浜岡原子力発電所原子炉施設保安規定の 変更認可申請について

【令和5年7月1日付け浜岡原子力発電所総務部経理課の名称変更に伴う変更
及び被ばく管理用計測器の種類の変更に伴う変更】

令和5年4月13日
中部電力株式会社

図4(2) 保安に関する組織 (浜岡原子力総合事務所及び発電所)

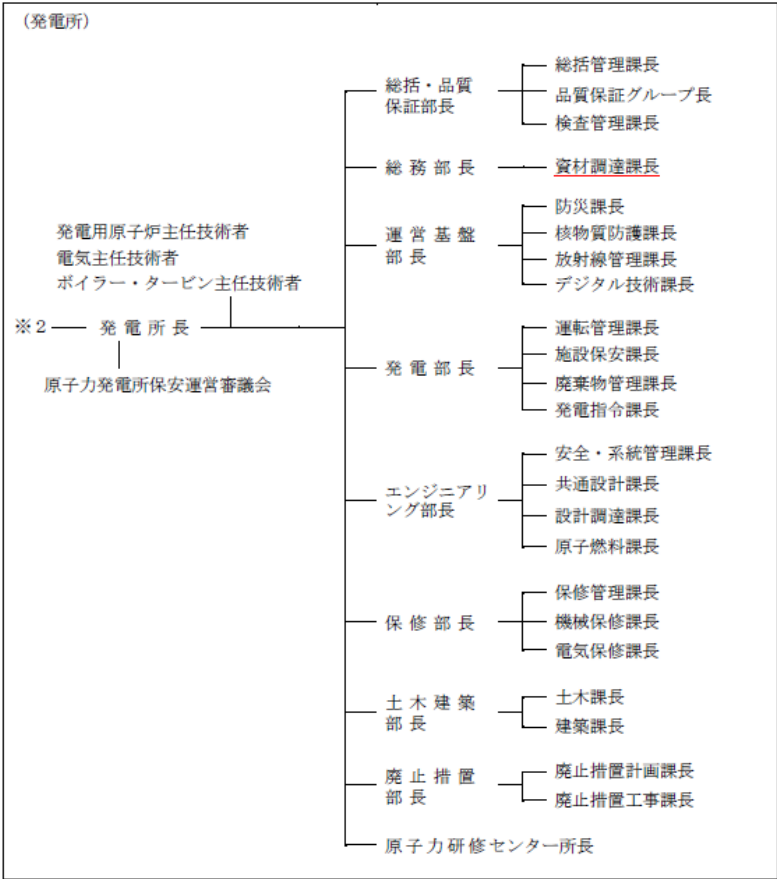
保安規定条文 (変更後)	設置許可記載	設置許可との整合性説明
<p>(保安に関する組織) 第4条 発電所の保安に関する組織は、図4のとおりとする。 [中略]</p>  <p>※2 発電所長 原子力発電所保安運営審議会</p>	<p>[本文] 十一 発電用原子炉施設の保安のための業務に係る品質管理に必要な体制の整備に関する事項 5.5 責任、権限及びコミュニケーション 5.5.1 責任及び権限 社長は、部門及び要員の責任及び権限並びに部門相互間の業務の手順を定めさせ、関係する要員が責任を持って業務を遂行できるようにする。 5.5.2 品質マネジメントシステム管理責任者 社長は、品質マネジメントシステムを管理する責任者に、次に掲げる業務に係る責任及び権限を与える。 (1) プロセスが確立され、実施されるとともに、その実効性が維持されているようにする。 (2) 品質マネジメントシステムの運用状況及びその改善の必要性について社長に報告する。 (3) 健全な安全文化を育成し、及び維持することにより、原子力の安全の確保についての認識が向上するようにする。 (4) 関係法令を遵守する。 5.5.3 管理者 (1) 社長は、次に掲げる業務を管理監督する地位にある者(以下「管理者」という。)に、当該管理者が管理監督する業務に係る責任及び権限を与える。 a. 個別業務のプロセスが確立され、実施されるとともに、その実効性が維持されているようにする。 b. 要員の個別業務等要求事項についての認識が向上するようにする。 c. 個別業務の実施状況に関する評価を行う。 d. 健全な安全文化を育成し、及び維持する。 e. 関係法令を遵守する。</p> <p style="text-align: right;">(次頁続く)</p>	<p>・本文十一号(5.5責任、権限及びコミュニケーション)において、組織の責任及び権限を明確化する旨の記載がある。 保安規定条文(変更後)の第4条(保安に関する組織)及び第5条(保安に関する職務)の記載は、組織改定後の発電所の組織に合わせて規定(変更)しており、本文十一号と整合している。</p>

図4(2) 保安に関する組織（浜岡原子力総合事務所及び発電所）

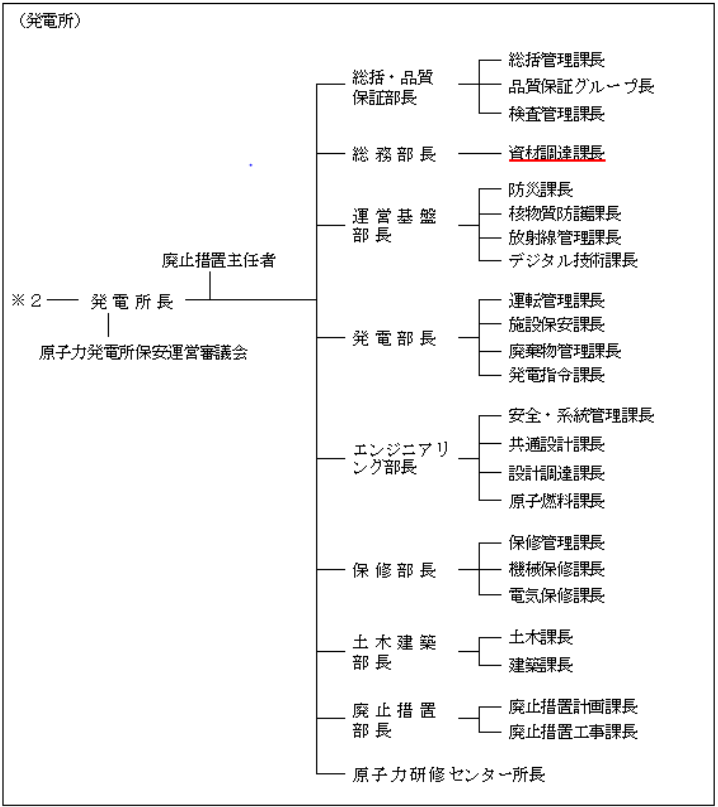
関連する実用炉規則	保安規定審査基準（廃止措置）	保安規定第2編	
		記載すべき内容	記載の考え方
四 廃止措置を行う者の職務及び組織に関すること。	(4) 廃止措置を行う者の職務及び組織【実用炉規則第9条第3項第4号】	—	—
	1) 本店（本部）及び工場又は事業所における廃止措置段階の発電用原子炉施設に係る保安のために講ずべき措置に必要な組織及び各職位の職務内容が定められていること。	<p>(保安に関する組織) 第4条 発電所の保安に関する組織は、図4のとおりとする。 [中略]</p> 	<p>・浜岡原子力発電所の組織改定に伴い、「経理課」の名称を「資材調達課」に変更する。</p> <p>上記のとおり、浜岡原子力発電所の組織改定に伴い、発電所の保安に関する組織の部署名を一部変更するものであり、既認可同様、浜岡原子力発電所の廃止措置段階の発電用原子炉施設に係る保安のために講ずべき措置に必要な組織を定めている。</p>
